Mängel in den Genehmigungsbescheiden

Immissionsschutzrechtliche Genehmigung nach § 4 Bundes-Immissionsschutzgesetz (BImSchG)
für die Errichtung und den Betrieb von zwei Windenergieanlagen

Genehmigungsbescheid vom 19.12.2025, Az. **G20/2023/081**

Genehmigungsbescheid vom 19.12.2025, Az. **G20/2023/082**

Anlage Erläuterungen zur Schallimmissionsprognose

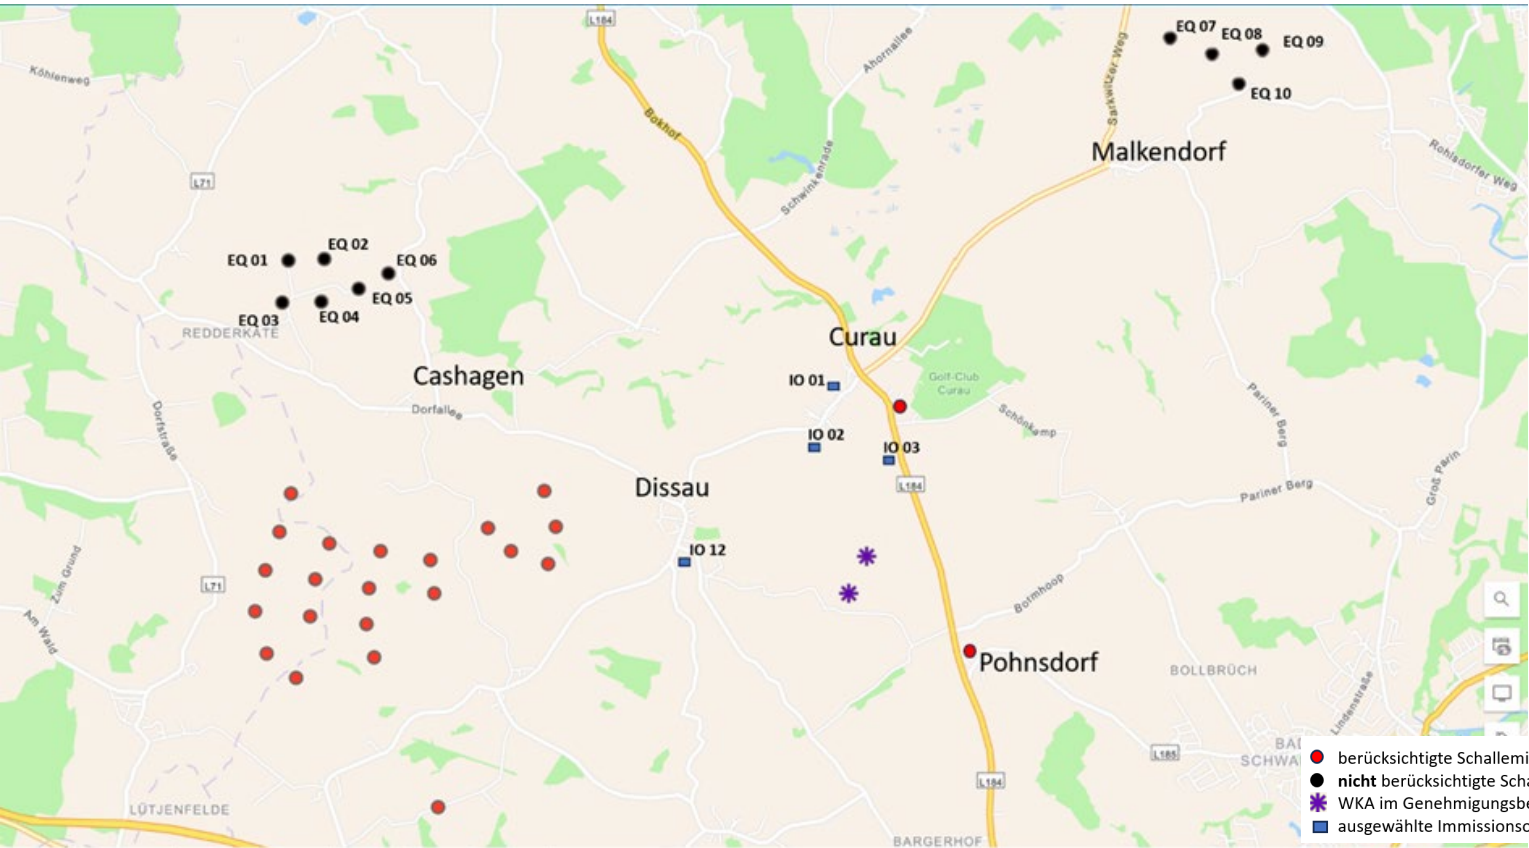
In der Schallimmissionsprognose der Dörries Schalltechnische Beratung vom 15.10.2024, die den Genehmigungsbescheiden zugrunde liegt, sind wesentliche Schallemissionsquellen nicht berücksichtigt worden.

Diese betreffen mehrere der Schallimmissionsorte, von denen vier durch Betroffene, die dem Widerspruch beitreten, hier im Detail aufgeführt werden.

- welche Emissionsquellen berücksichtigt wurden: 21 WKA und 2 industrielle Lärmquellen (rote Punkte)
- welche Emissionsquellen **nicht** berücksichtigt wurden 10 WKA (schwarze Punkte)

Die ausgewählten Immissionsorte IO 01, IO 02, IO 03 und IO 12 sind als blaue Quadrate in der Grafik eingezeichnet.

Am Immissionsort IO 12 wird bereits ohne die nicht berücksichtigten Emissionsquellen die zulässige Gesamtbelastung nachts um ein dB (A) überschritten und kann entsprechend höher ausfallen, wenn die weiteren Emissionsquellen berücksichtigt werden. Für die anderen drei Immissionsorte (IO 01, IO 02, IO 03) kann sich durch Berücksichtigung der weiteren Emissionsquellen ein Überschreiten der zulässigen Immissionswerte ergeben.
